Commissione Speciale di Valutazione di Impatto Ambientale

**Collegamento tra l'Area Pontina e la A2:
"Cisterna - Valmontone" (Bretella autostradale)**

**REGIONE LAZIO - ASSESSORATO TRASPORTI E LL.PP. -
DIREZIONE REGIONALE INFRASTRUTTURE**

Relazione istruttoria

Figura 6 -

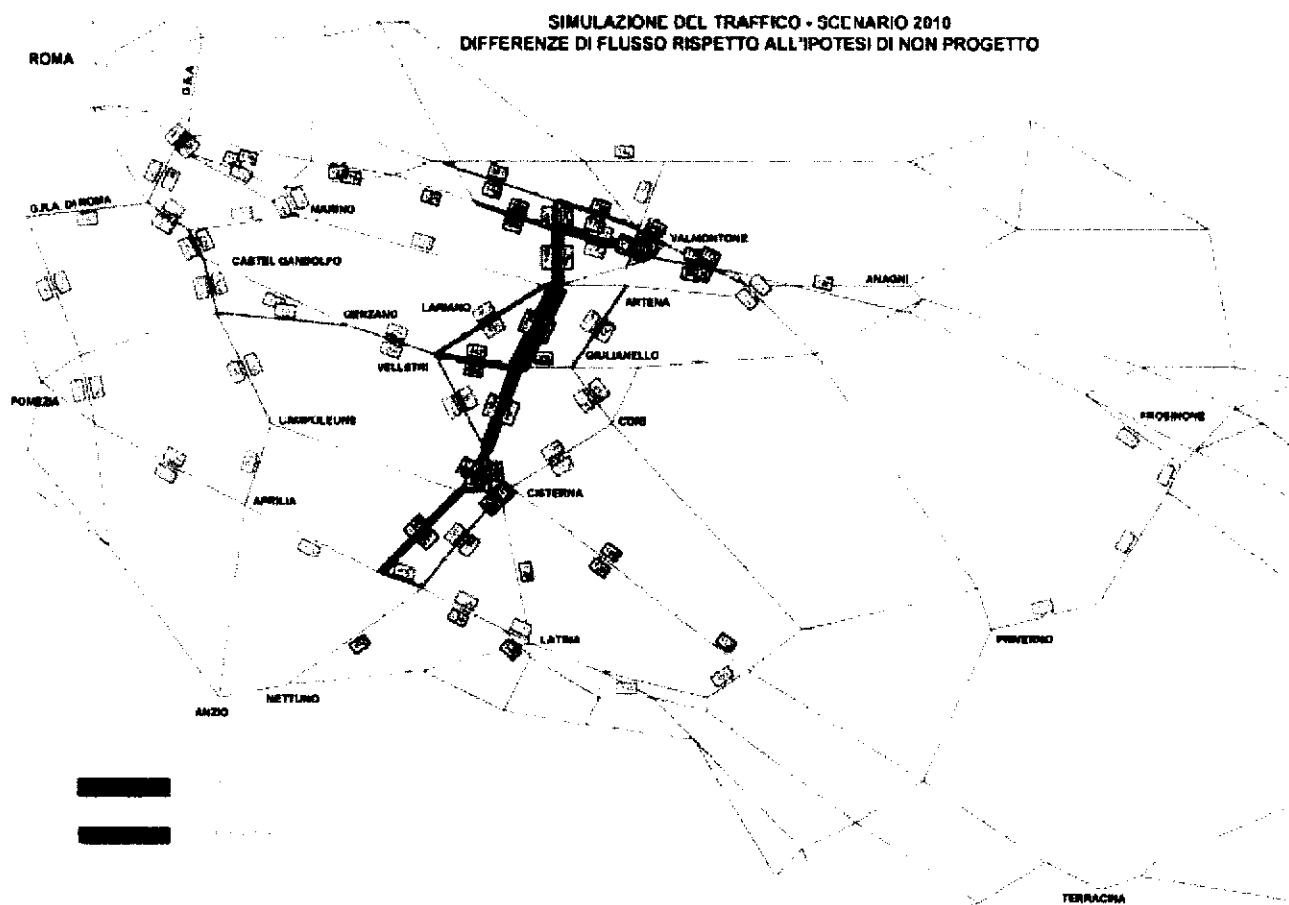
La risposta fornita nel documento di sintesi non appare a prima vista esaustiva ma ulteriori indicazioni al proposito sono riscontrabili nelle analisi di traffico, e negli elaborati di analisi dell'impatto ambientale dell'opera.

Il Proponente allega inoltre un grafo (Figura 6) nel quale si mostrano le differenze di flusso di traffico (nello scenario simulato al 2010) rispetto all'ipotesi di non progetto.
